Revisie Detailadvies Wilhelminapolder, Oostbevelandpolder

Aan : [REDACTED])
 Van : [REDACTED]
 Tweede lezer : [REDACTED]
 Datum : 24 november 2009
 Betreft : RKZ-1906.022_B_Revisie_Wilhelminapolder, Oostbevelandpolder
 Status : Definitief
 Ref. Svasek : PvdR/1463/09284/B

Figuur 2: Dijkvakken 43 t/m 45b

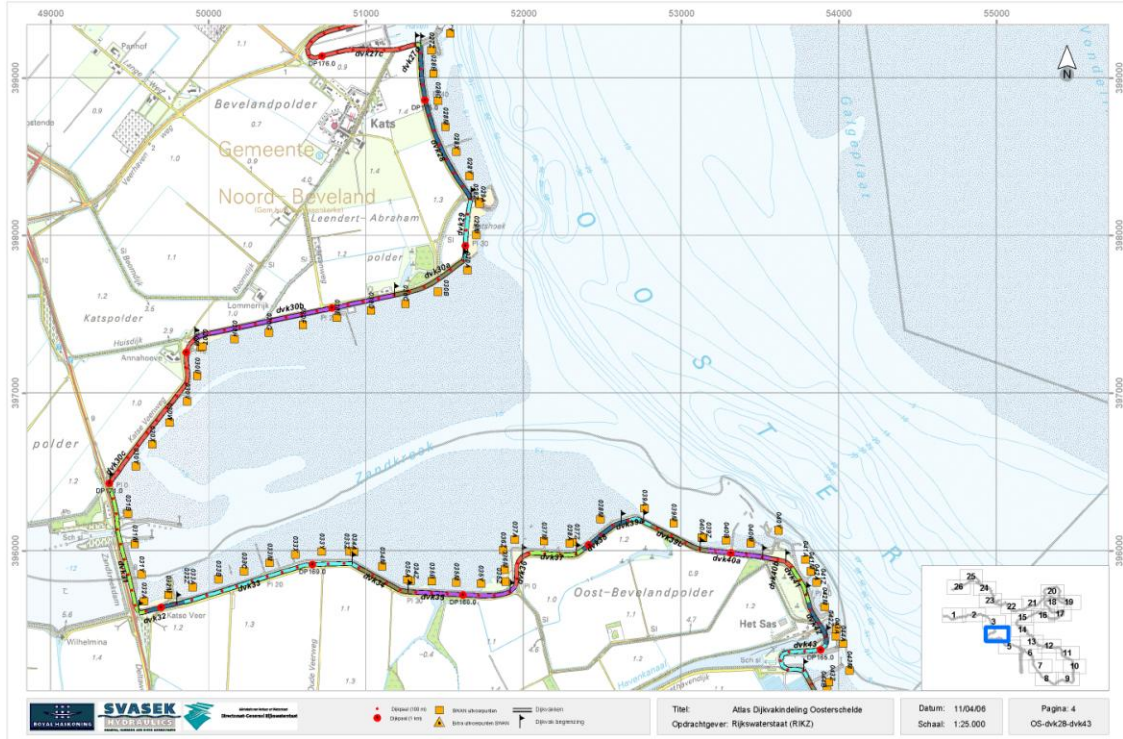
Let op: de begrenzing van dijkvak 45b is gewijzigd en daardoor niet juist in onderstaande figuur. De juiste begrenzing is weergegeven in Figuur 3.
